Stadt Kyllburg

3. Änderung des Bebauungsplans „Beim Schodenbrunnen“

Vereinfachtes Verfahren nach § 13 BauGB

**Begründung
Stand: 6. Mai 2024**

Lage des Bezugspunktes

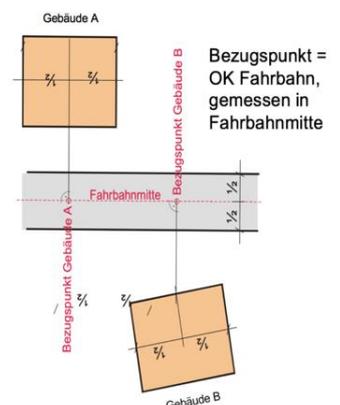
Die Definition der zulässigen Höhe der baulichen Anlagen (Traufhöhe- TH- und Firsthöhe- FH-) wurde angepasst auf eine Gebäudehöhe für das Plangebiet. Die Gebäudehöhe beträgt weiterhin 9,0 m im Allgemeinen Wohngebiet und 11,0 m im Mischgebiet. Lediglich der untere Bezugspunkt wurde auf 40 cm angepasst.

Für die Bestimmung der Gebäudehöhe ist der untere **Bezugspunkt** die Höhe der angrenzenden, erschließenden Verkehrsfläche an ihrem höchsten Punkt, gemessen im rechten Winkel zur Straßenachse (Fahrbahnmitte) in Gebäudemitte.

Die vorgenannten Änderungen wurden erforderlich, da in jüngerer Zeit vermehrt Anfragen zur Anpassung der First- und Traufhöhe an die Stadt gerichtet wurden, die bis dato im Einzelfall beschieden werden mussten. Daraufhin wurde sich mit der Thematik beschäftigt und man ist zu dem Ergebnis gekommen, dass der bisherige First- und Traufhöhe als nicht mehr zeitgemäß anzusehen sind, weil dadurch bestimmte Bauformen, die heute gängig sind, von vornherein ausgeschlossen werden.
